14/02/2019

RN147

Créneau de dépassement entre Limoges et Bellac

Aménagement d'un
créneau de dépassement
entre Limoges et Bellac

Conditions d'exploitation

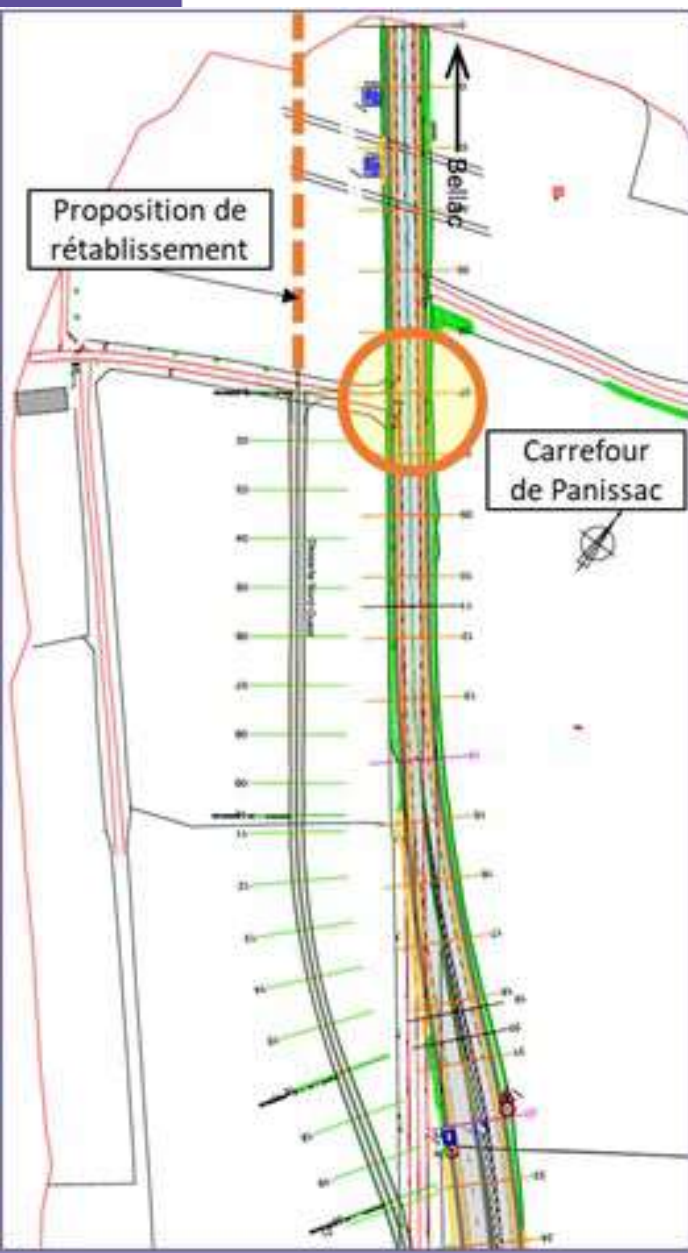
- Interdire aux poids lourds de dépasser
- Signaler aux véhicules lents (engins agricoles, etc.) l'interdiction d'emprunter le créneau

L'Etat est favorable à une mesure pour interdire le dépassement par les poids lourds.

Une signalisation pour les véhicules lents sera mise en place pour les orienter vers des itinéraires adaptés

Berneuil : carrefour de Panissac

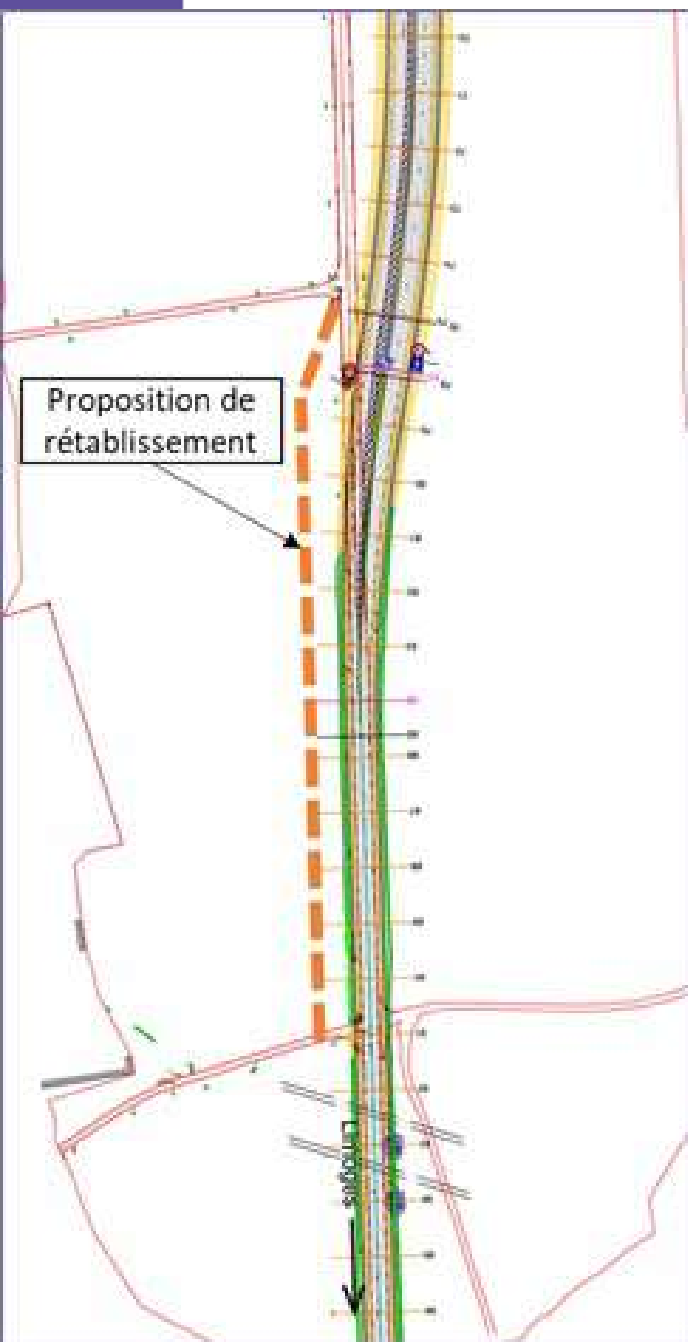
- **Mettre un « tourne-à-gauche »** au carrefour de Panissac
- **Interdiction de tourner à gauche** et création d'un **rétablissement** parallèle à la RN 147 au nord

Les longueurs de rabattement sont conformes aux textes techniques.

Toutefois la DIRCO étudiera la possibilité d'un aménagement du carrefour.

Berneuil : rétablissement sud

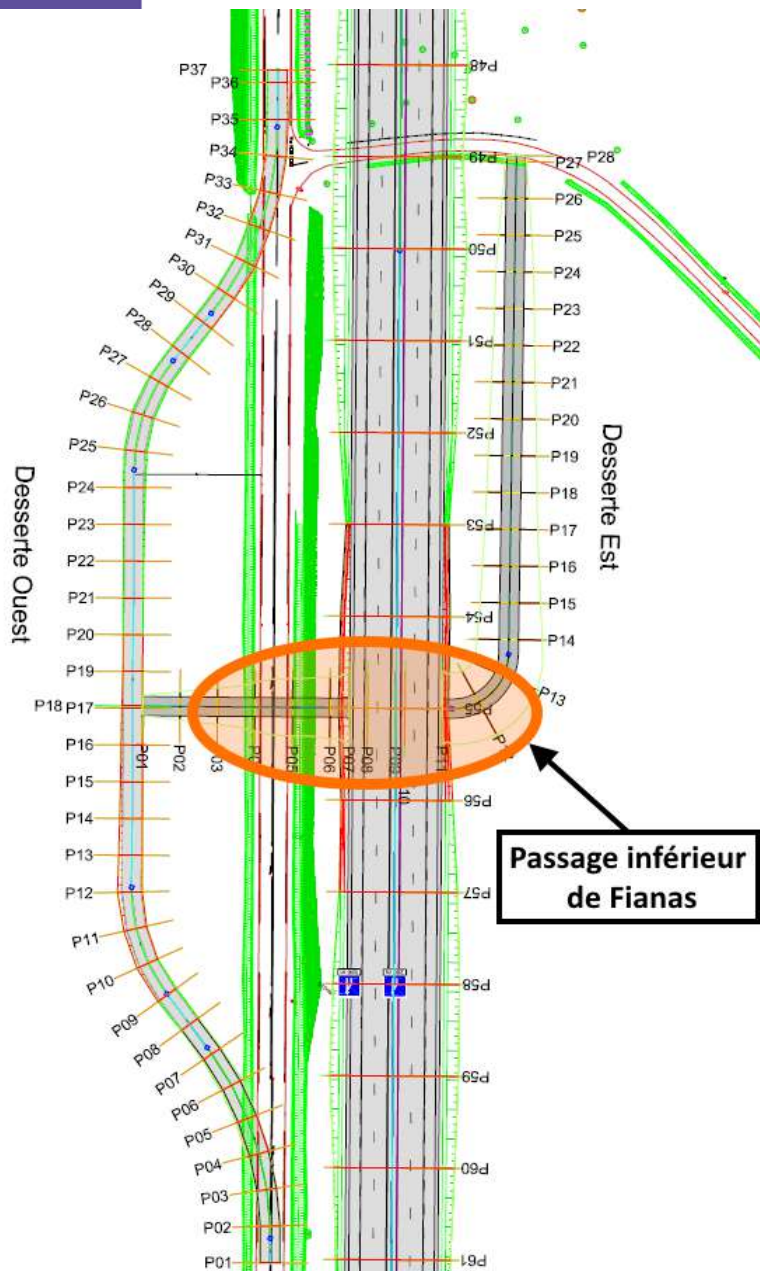
Création d'un **rétablissement** entre la route de Blond et le lieu-dit Savignac, au sud du créneau.

Cette proposition apparaît assez opportune si les engins agricoles ne peuvent passer dans le village de Savignac.

Chamborêt : carrefour de Corrigé

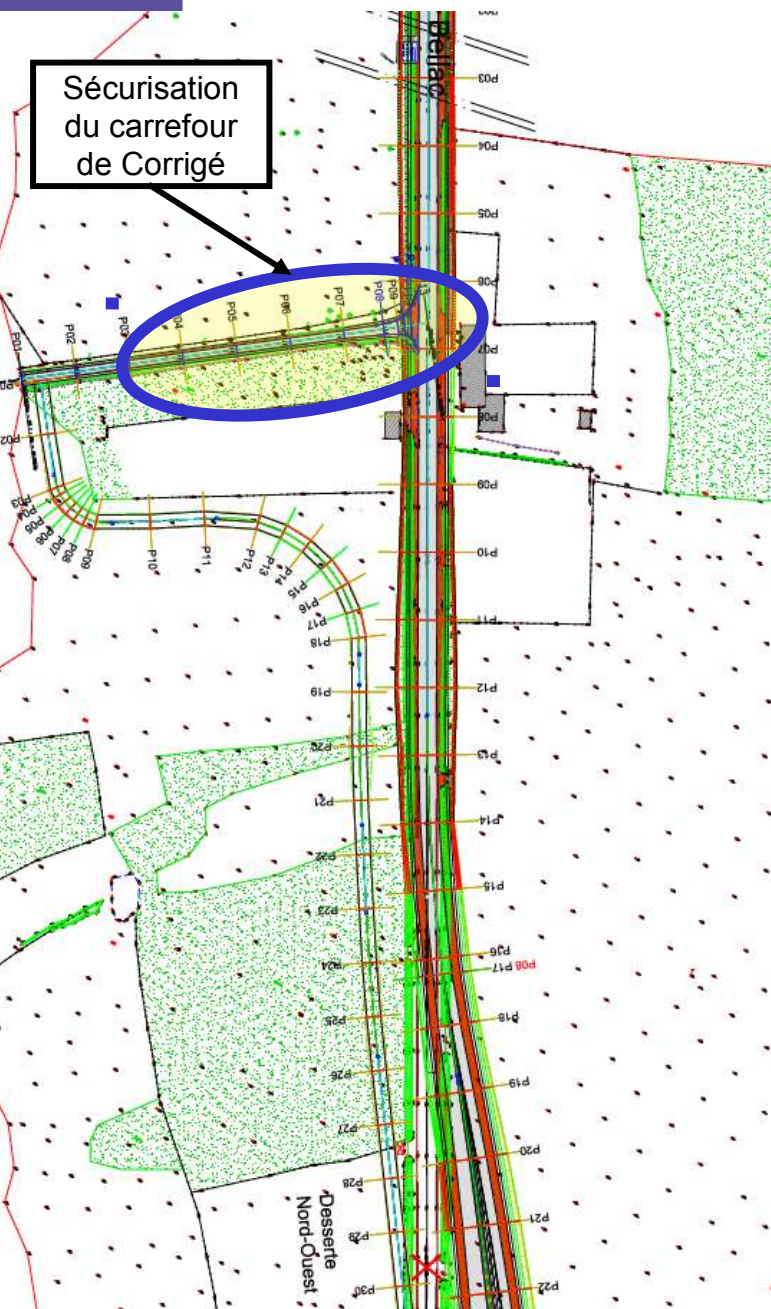
- **Élargissement de la chaussée et du carrefour** pour tenir compte du trafic supplémentaire.
- Mesures de prévention en amont du carrefour (radar pédagogique).

Les longueurs de rabattement sont conformes aux textes techniques.

Toutefois la DIRCO étudiera la possibilité d'un aménagement du carrefour.

Entrée sud de Chamborêt

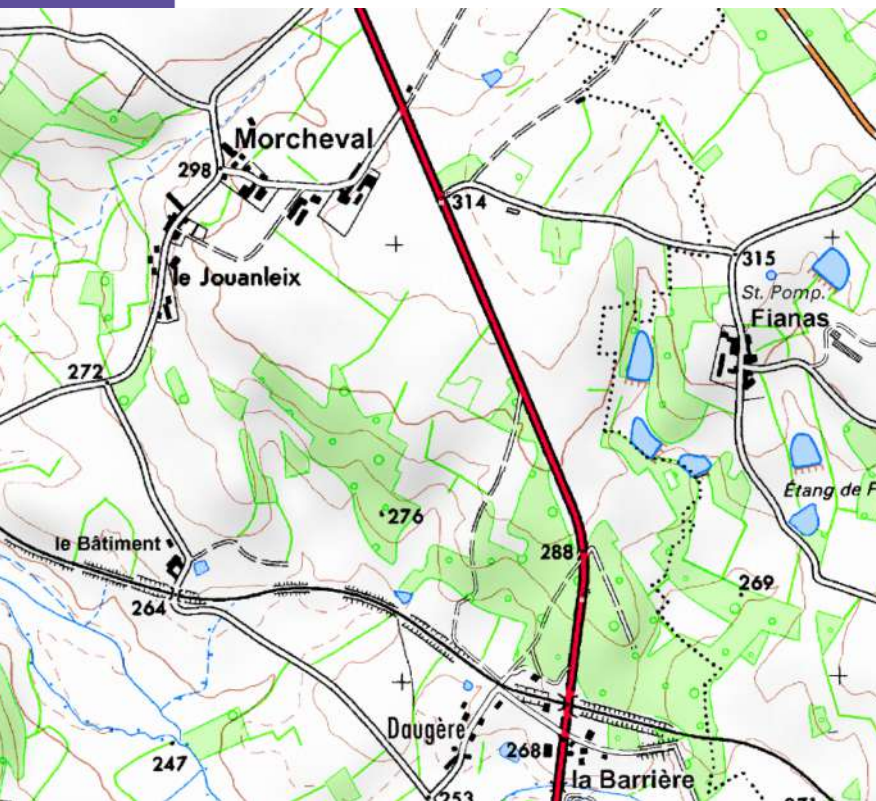
- Depuis Morcheval pour aller vers Limoges, les usagers pourront passer par Daugère (route inadaptée) ou remonter vers le Chatain (trajet allongé). Comment traiter cette problématique ?
- Par un giratoire, par un raccordement plus au sud ?

Le secteur est très contraint (habitations et voie ferrée) et laisse peu de possibilité pour un carrefour au sud du créneau (pas de visibilité).

Le giratoire proposé serait dans un secteur en pente ce qui pose des problèmes de sécurité (risque de déversement).

Aménagement des extrémités

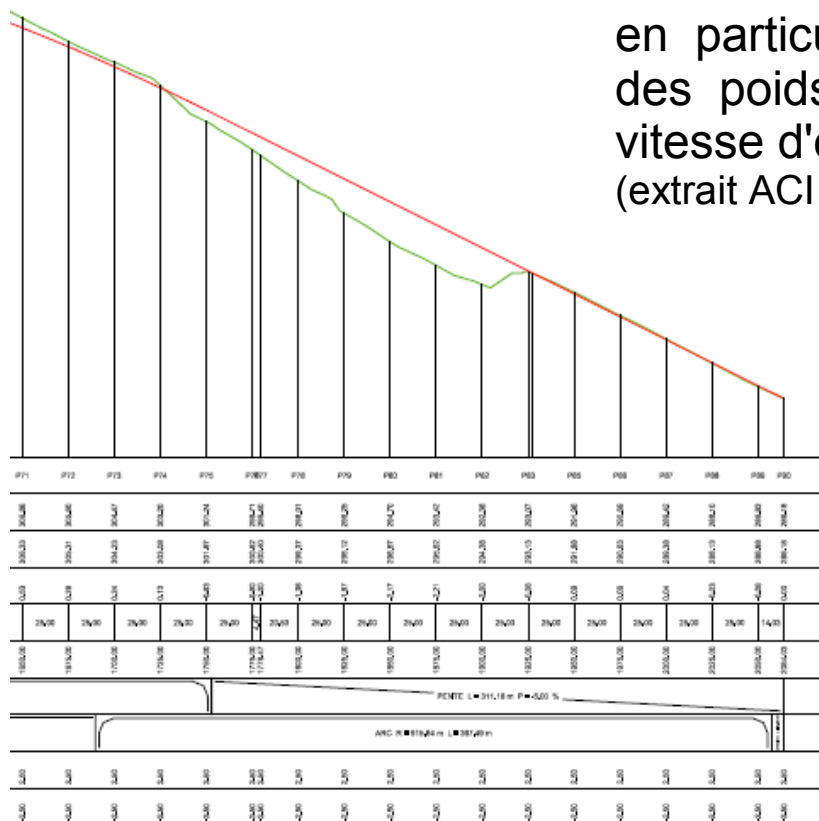
- Demande de giratoire en extrémité sud du créneau de Chamborêt :
profil en long : pente = 5 %

Entre 3% et 6%, certaines dispositions sont nettement défavorables à la sécurité, en particulier en diminuant la stabilité des poids lourds (dévers trop marqué, vitesse d'entrée élevée, etc.).
(extrait ACI déc. 98)
